**DODATOK Č. 4**

k zmluve o dielo č. POO-SNN-STA-0001 na predmet projektu

„Dostavba a rekonštrukcia lôžkovej časti NsP Spišská Nová Ves, a.s.“

| vykres/plan              | DOPLNENIE ČÍTAČIEK KARIET V PRIESTOROCH<br>DOSTAVBY VÝTAHU |

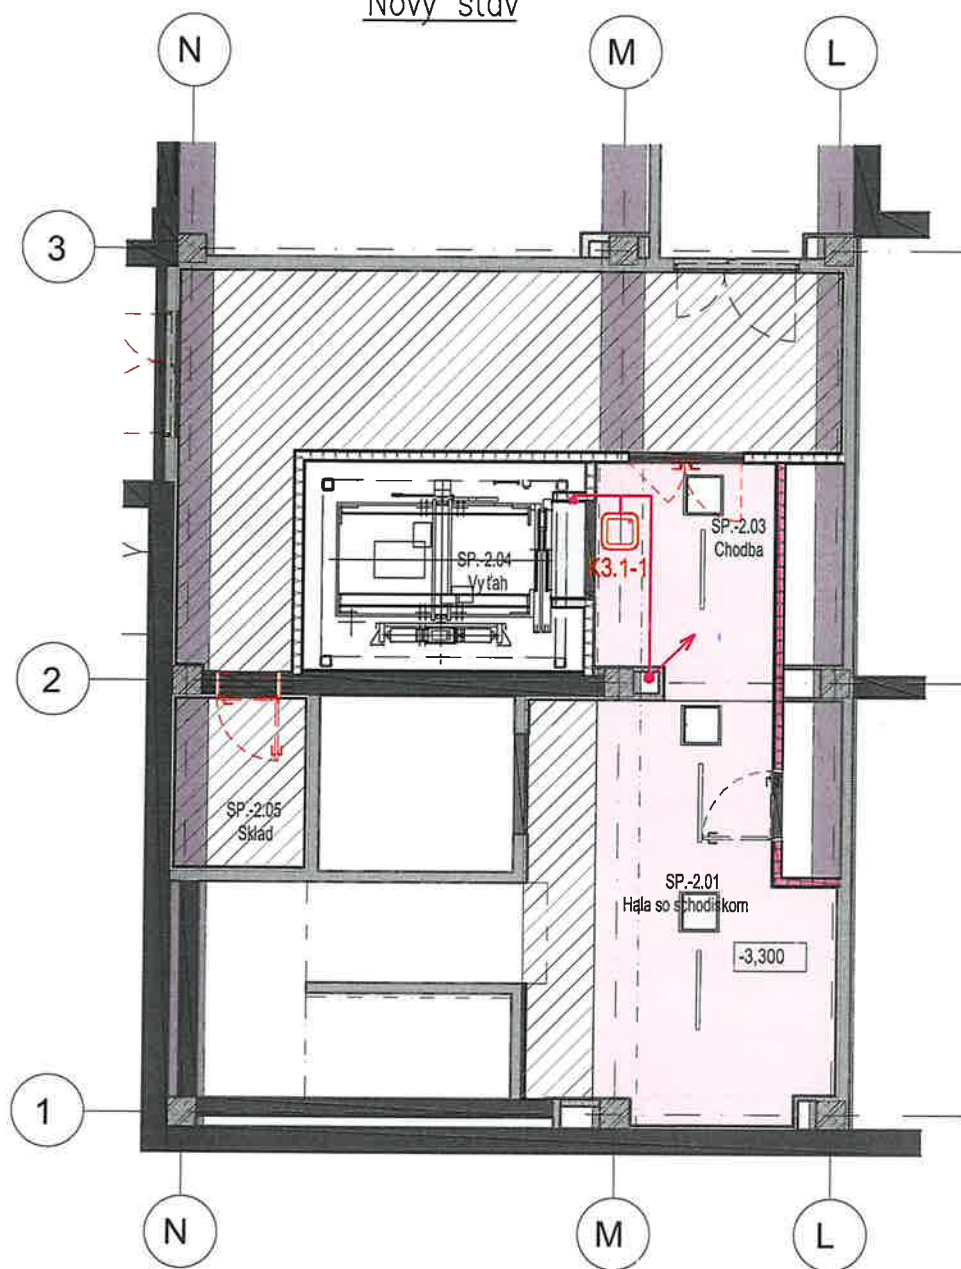
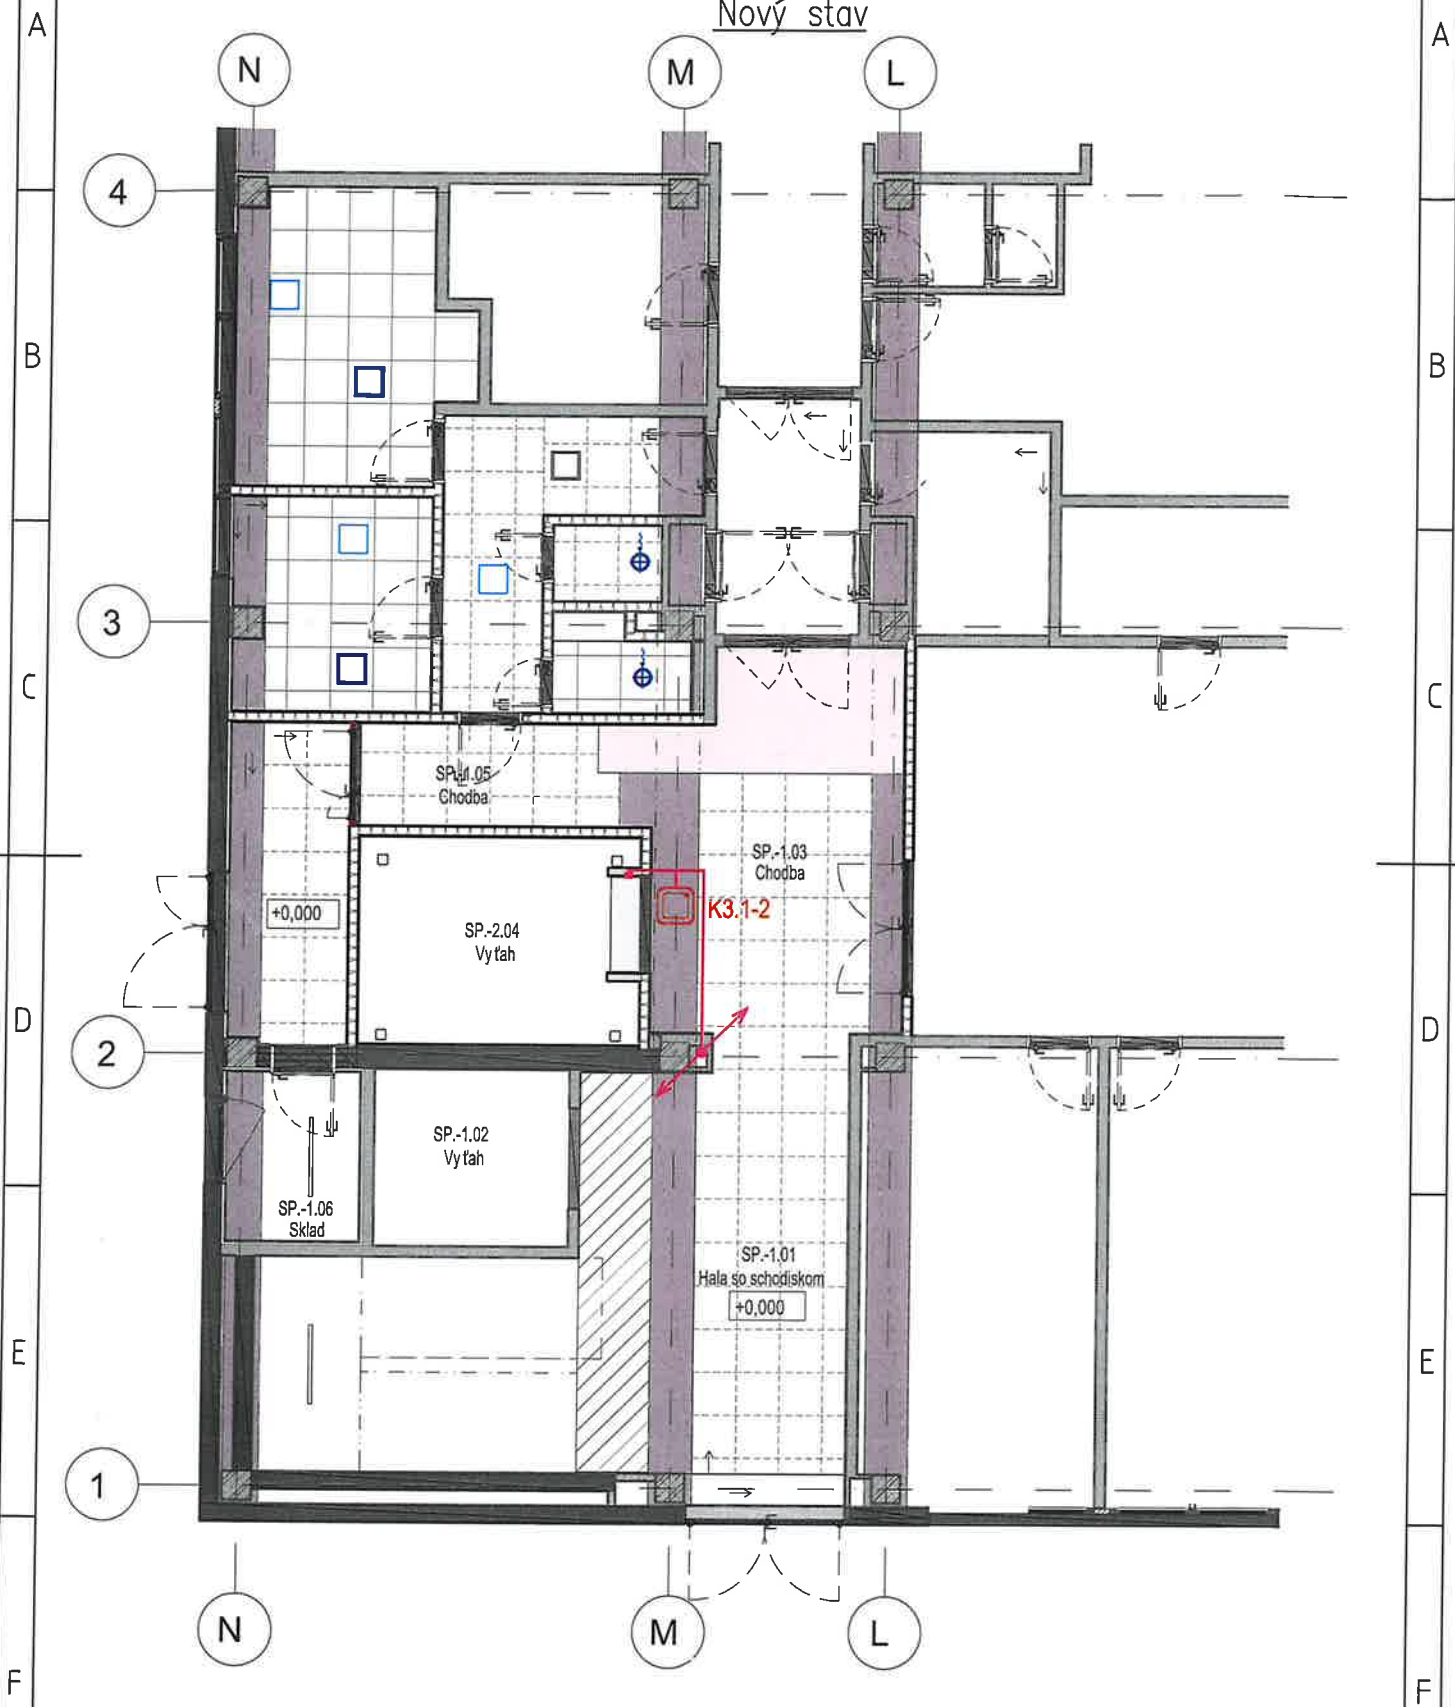
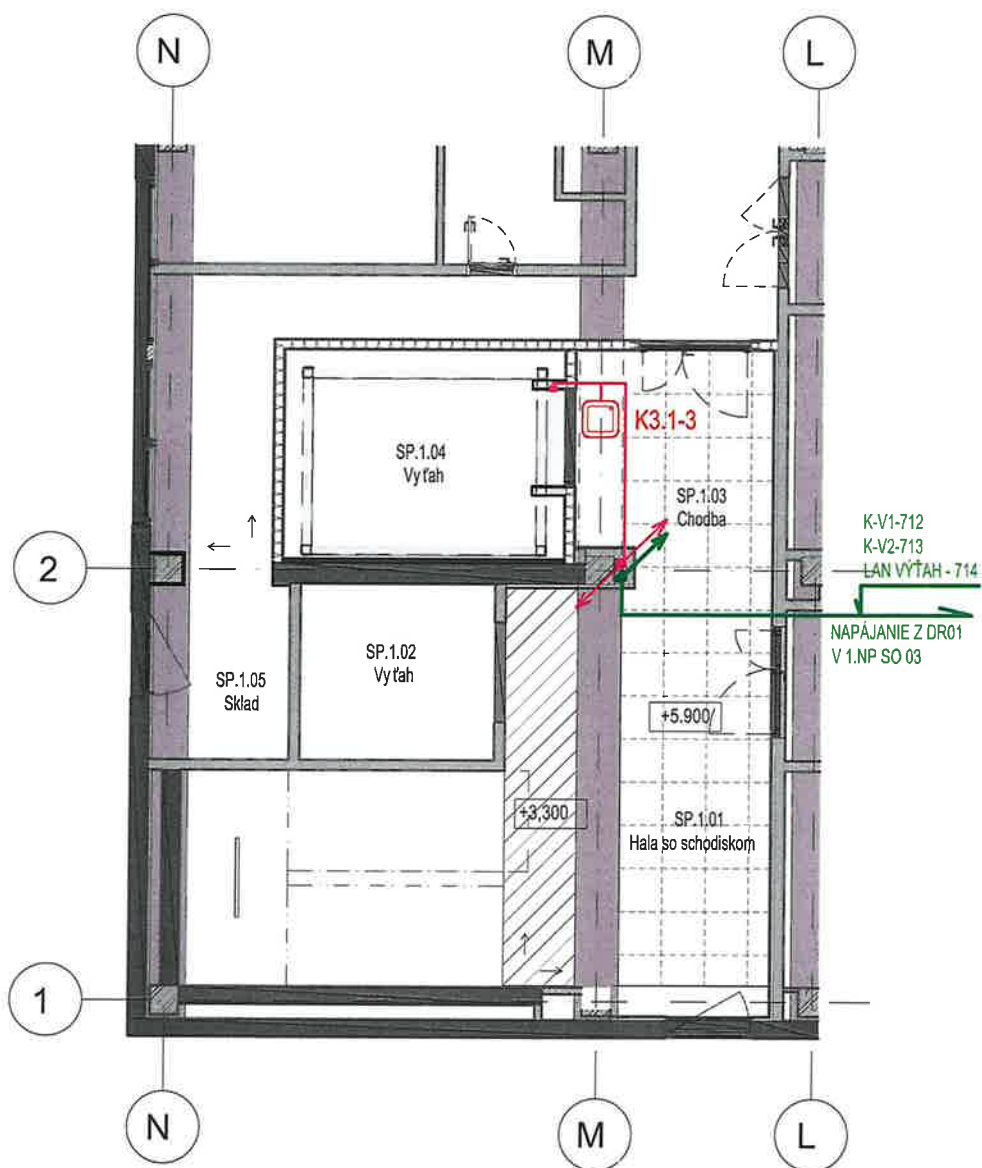
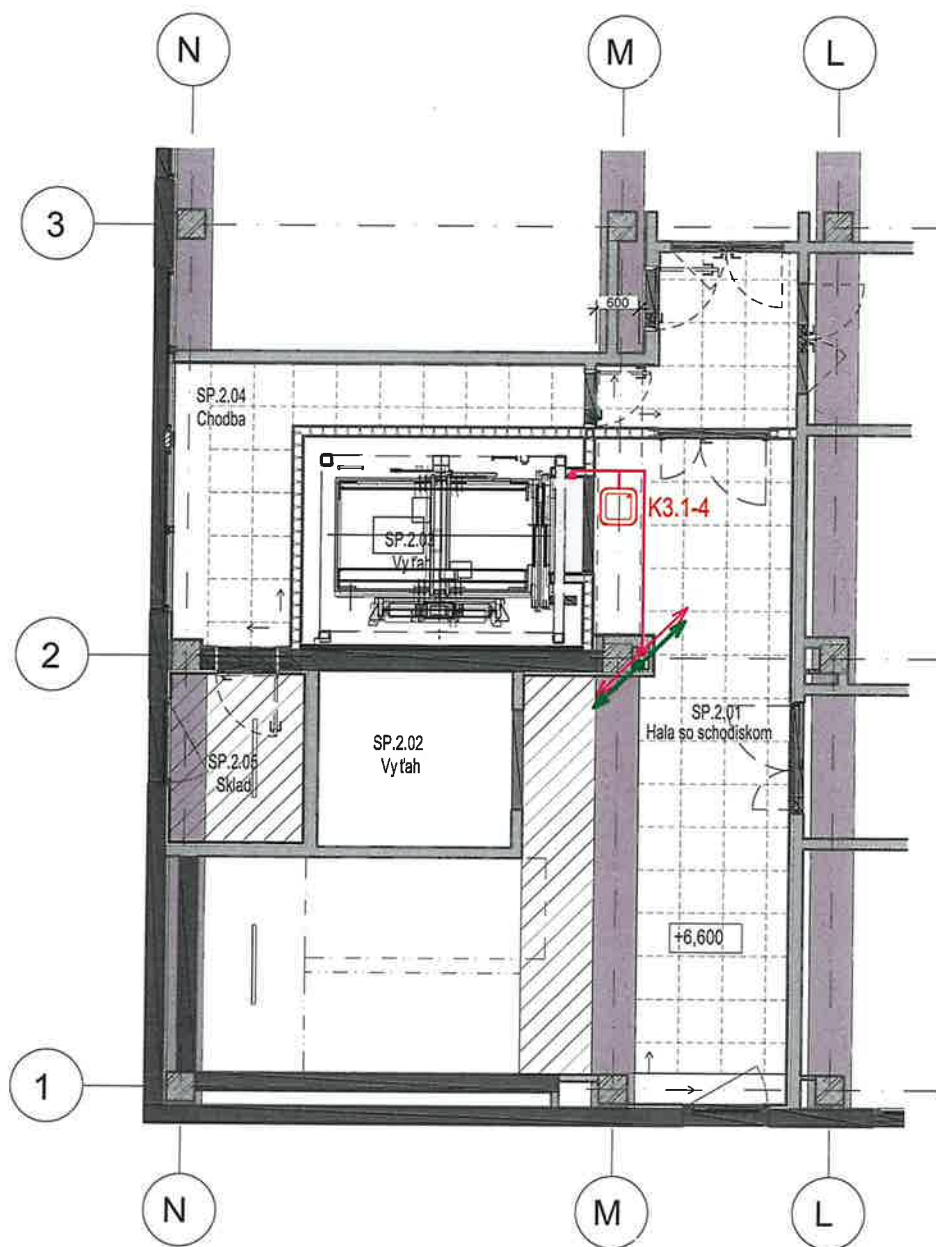
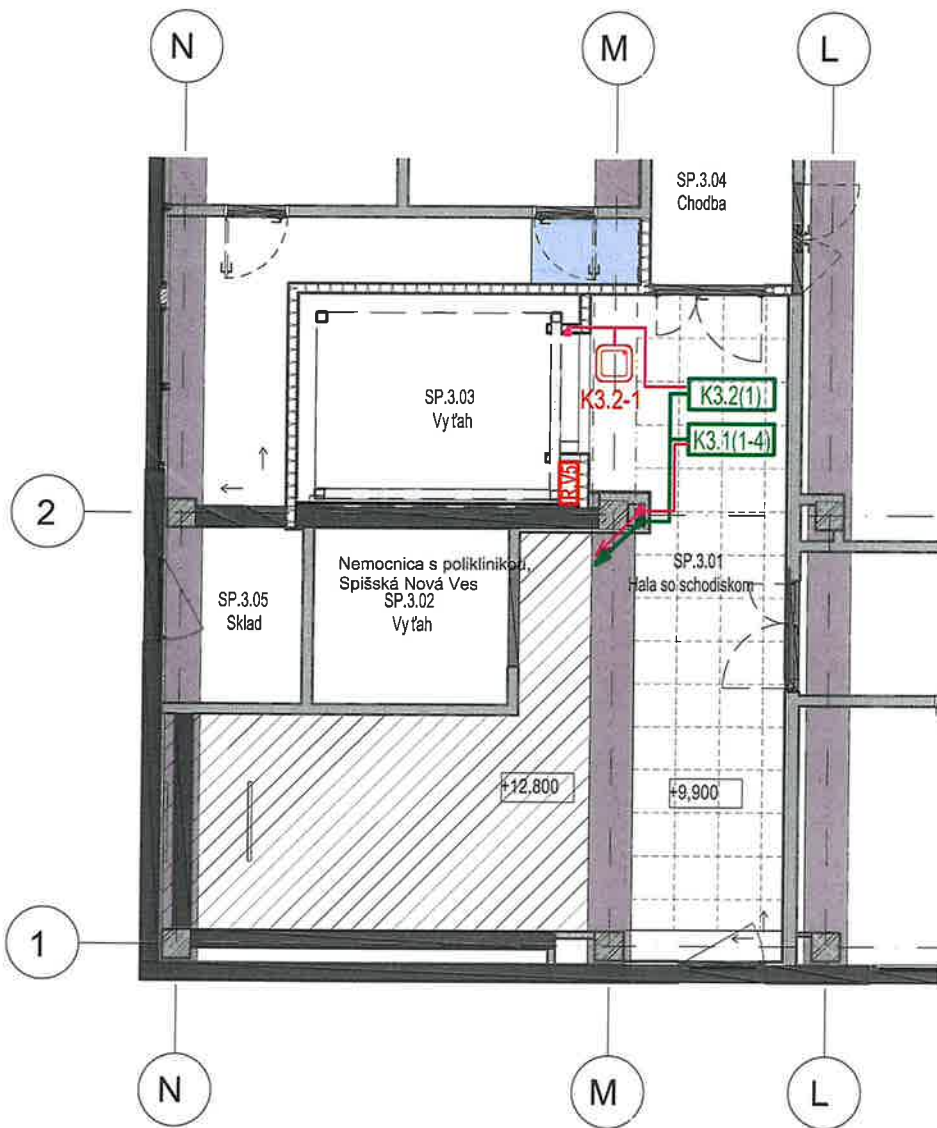
PODORYS 2.PP - DOPLNENIE ČÍTAČIEK KARIET

PODORYS 1.PP - DOPLNENIE ČÍTAČIEK KARIET

PODORYS 1.NP - DOPLNENIE ČÍTAČIEK KARIET

PODORYS 2.NP - DOPLNENIE ČÍTAČIEK KARIET

PODORYS 3.NP - DOPLNENIE ČÍTAČIEK KARIET
